Mission régionale d'autorité environnementale

**Avis délibéré
sur le projet de plan local d'urbanisme (PLU)
de Lardy (91)
à l'occasion de sa révision**

N°MRAe APPIF-2022-065
en date du 29/09/2022

Figure 4: schéma d'aménagement du technocentre de Renault (RP3, p.11)

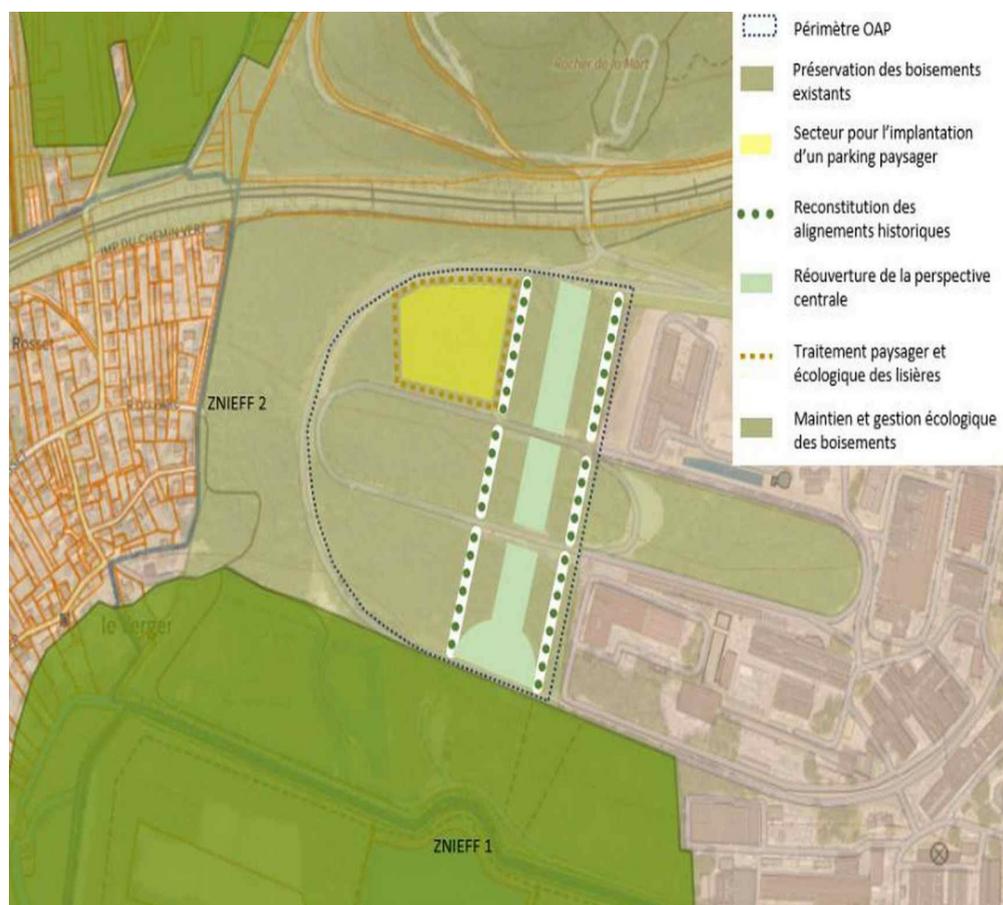
Le projet d'aire de stockage de véhicules s'implante dans un « *secteur sensible pour l'environnement* » (RP4, p. 46) (ZNIEFF, site classé, etc.). À cet égard, l'OAP sectorielle du technocentre et le règlement de la zone Nsp prévoient des dispositions d'intégration « éco-paysagère » de cet aménagement et de mise en valeur de la forêt de l'ancien parc :

Toutefois, pour l'Autorité environnementale, le choix de réaliser l'aire de stationnement dans un secteur à forts enjeux écologiques et paysagers aurait dû être évité et doit être très précisément justifié au regard des alternatives possibles.

Une seule solution alternative, encore plus impactante a été envisagée, sous la forme d'un périmètre plus vaste (3,7 ha), englobant celui de la solution retenue (2 ha) (RP4, p. 47).

Aucune des localisations présentées (solutions retenue et alternative) ne figure donc en dehors des zones à enjeu de biodiversité (ZNIEFF et réservoir de biodiversité) et ne respecte l'objectif de protection induit par les périmètres du site classé et du site inscrit, ainsi que par la ZNIEFF et les continuités écologiques identifiées. À cet égard, (et malgré les demandes récurrentes des services de l'État depuis 2016), le dossier ne précise pas si l'extension du centre Renault pourrait être réalisée sur d'autres sites, tels que l'espace artificialisé du technocentre.

De plus, le stockage de véhicules accidentés, même dits inertes, dans une zone non imperméabilisée, n'est pas justifié au regard du risque de pollution des sols²¹.

- d'examiner le projet d'extension du technocentre à la lumière de solutions de substitution raisonnables, permettant d'éviter la réalisation d'une aire de stationnement dans des milieux naturels de grande qualité,
- de justifier le dimensionnement du périmètre de l'OAP du technocentre au regard des besoins du projet de Renault et des impacts environnementaux à éviter,
- d'approfondir la démarche d'évitement des enjeux du paysage et de la biodiversité,
- de décrire et justifier l'ensemble des évolutions des espaces boisés classés.

Figure 6: Comparaison entre le PLU en vigueur et le projet (MRAe) - ER 13 le projet (MRAe) - ER 14 et zonage UL

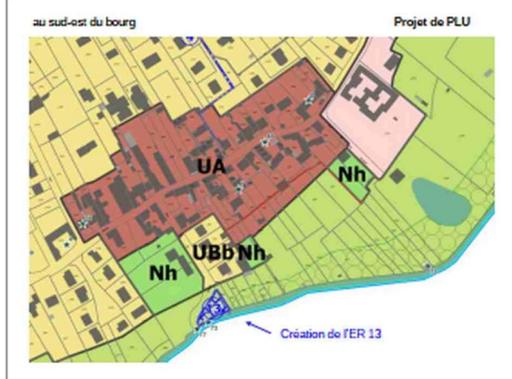
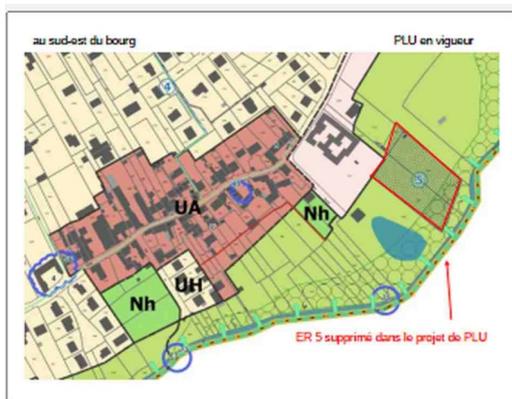
Une comparaison entre les plans de zonage en vigueur⁷ et en projet doit être effectuée pour appréhender certaines évolutions, notamment celles portant sur les emplacements réservés : le dossier ne liste pas les ER créés ou supprimés (hors légende du plan de zonage) et ne précise pas leurs superficies.

- **décrire les orientations de gestion du site classé ;**
- **expliquer et montrer précisément (plans, coupes, perspectives et photomontages) en quoi les aménagements proposés contribuent à la restauration de ce parc historique à forte valeur patrimoniale et paysagère ;**
- **justifier le choix de supprimer dans le règlement écrit de la zone N , l'obligation de respect des orientations définies dans le guide de gestion du site classé pour les aménagements d'espaces non bâtis ;**
- **évaluer les incidences paysagères des nouveaux emplacements réservés, notamment les ER n° 11ter, 13 et 14, ainsi que leur compatibilité avec les sites classé et inscrit.**

Figure 5: Comparaison entre le PLU en vigueur et le projet (MRAe) - Quartier Cochet et ER 11

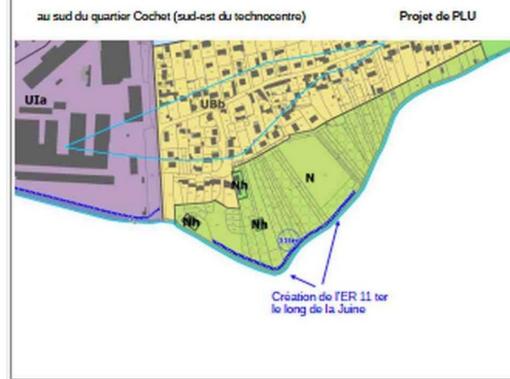
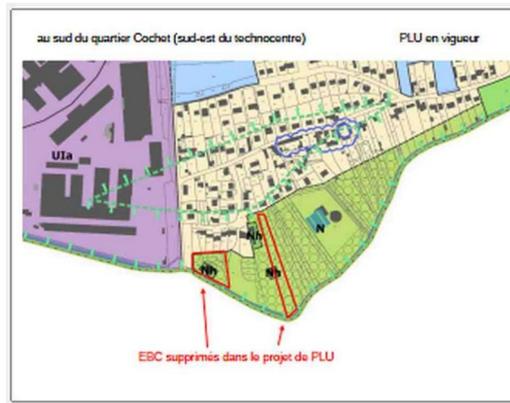
- Le long de la vallée de la Juine : la création de l'emplacement réservé (ER) n°13 (espace vert et voirie) et la suppression de l'ER n°5 (extension de la place de l'hôtel de ville) au sud du bourg, la création de l'ER n°14 (ouvrage d'eaux pluviales) au nord du bourg, et la suppression de deux EBC (N ; les deux EBC pourraient totaliser selon l'Autorité environnementale 5 000 m² dont deux tiers d'espaces boisés) et la création de l'ER n°11 ter (cheminement piéton, aménagement des « abords du pont de Cochet », et d'une passerelle pour le collège) au sud du quartier « Cochet » ;

- dans le quartier « Cochet », la création d'un secteur UL (à usage d'équipement), et le reclassement⁶ principalement en zone urbaine (U) du quartier « Jacques cartier » ;
- dans le bourg : la création d'un secteur N / EBC (environ un hectare selon l'Autorité environnementale), qui remplace le secteur 1Aud (ex-OAP « Colombier »).

- préciser le site d'implantation de l'école Jean Moulin et de la crèche parentale, dont le déplacement est envisagé dans le projet de PADD révisé ;
- lister et décrire (notamment en termes de surfaces) l'ensemble des évolutions du règlement graphique prévues dans le cadre du projet de révision.
